INSTITUTO DE
**MOVILIDAD Y
TRANSPORTE PARA
EL ESTADO DE SONORA**

Auditoría en Seguridad Vial con enfoque a usuarios más vulnerables de la vía.
Intersección blvd. José María Morelos y Pavón y avenida Uno (Prof. Alfredo
Eguiarte), en Hermosillo, México.

Figura 8.1 Límites de velocidad para la intersección
Localizado en blvd. Morelos

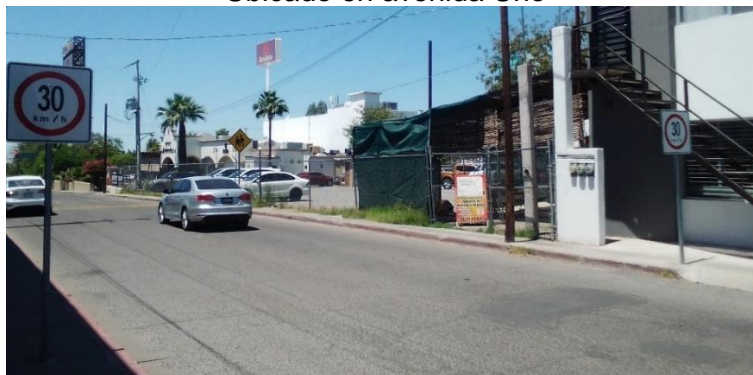
Durante la observación se encontraron dos señalamientos verticales restrictivos de velocidad. El primero colocado a 72 metros sobre la acera norponiente del blvd. Morelos marcando un límite de 45km/r. En tanto que el segundo está sobre la avenida Uno, acera este a 98 metros e indica una velocidad máxima de 30 km/hr (ver Figura 8.1).

1. Disminución de límite de velocidad a 50 km/hr en la vialidad principal. Ello en referencia a lo indicado en el artículo 49, fracción III, incisos a y b (LGMSV, 2022). El señalamiento recomendado es horizontal (M-11.1), en cada carril para ambos tramos y a una distancia no mayor de 300 metros antes de la intersección; así como vertical (SR-9 VELOCIDAD) distribuidos de la siguiente forma: 5 tableros en la vialidad principal y 2 en la colectora.

Figura 8.9. Deterioro de aceras, sección noroeste
Abertura registro Desnivel

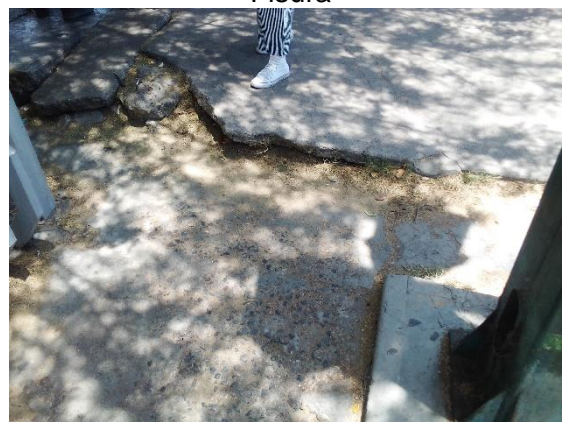
Para los usuarios más vulnerables de la vía, los pasos peatonales se encuentran libres de obstáculos o barrera que impida su circulación. En cambio, el estado de las aceras en la sección noroeste presentó: abertura de registro, desnivel, y fisuras (ver Figura 8.9). Detalles que genera un problema de continuidad para personas que sufren de discapacidad o movilidad limitada.

7. Reparación de aceras. En sección norponiente, nivelar banqueteta incluyendo guía podo-táctil a la parada inmediata. Así mismo sustituir tapa de registro. Para sección suroriente, delimitar el paso de peatones en acera mediante diseño. Esto con el fin de separarlo de la zona de estacionamiento de forma legible.

Figura 8.12 Prioridad de paso peatones
Distancia de cruce larga

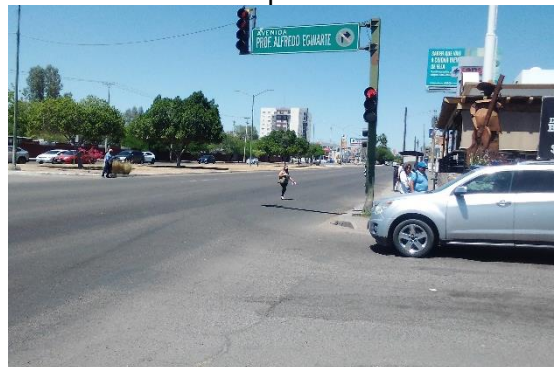
La prioridad de paso referente al peatón y al ciclista no es respetada. Para empezar, los peatones transitan una distancia de cruce larga, es decir, cuatro carriles por rama; además, modifican su trayecto a causa de la invasión del paso por parte de los vehículos. Luego, los viandantes se ven expuestos por los estacionamientos en batería tanto por una institución educativa como por un banco (ver Figura 8.12). Para finalizar, el cruce carece de fase adelantada para ciclistas así como de caja bici/moto, y los vehículos giran de forma irrestricta hacia la derecha.

10. Extensión de banqueteta en esquina. Para reducir las vueltas continuas a la derecha por parte de los vehículos automotor, se recomienda extender las aceras de la esquina oeste.

Figura 8.13 Vista nocturna de la intersección

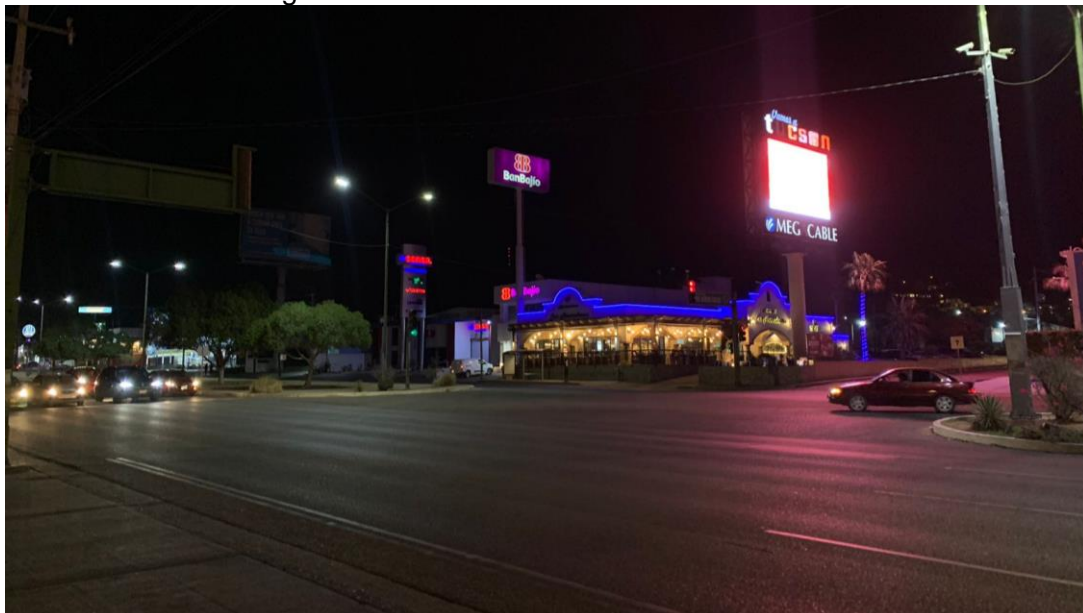
En cuanto a la visibilidad, el área auditada se encuentra libre de obstáculos, ello permite que el peatón vea y sea visto. Por lo que se refiere a la iluminación nocturna, el cruce cuenta con alumbrado público y una pantalla luminosa lo que permite una identificación de los usuarios (ver Figura 8.13).
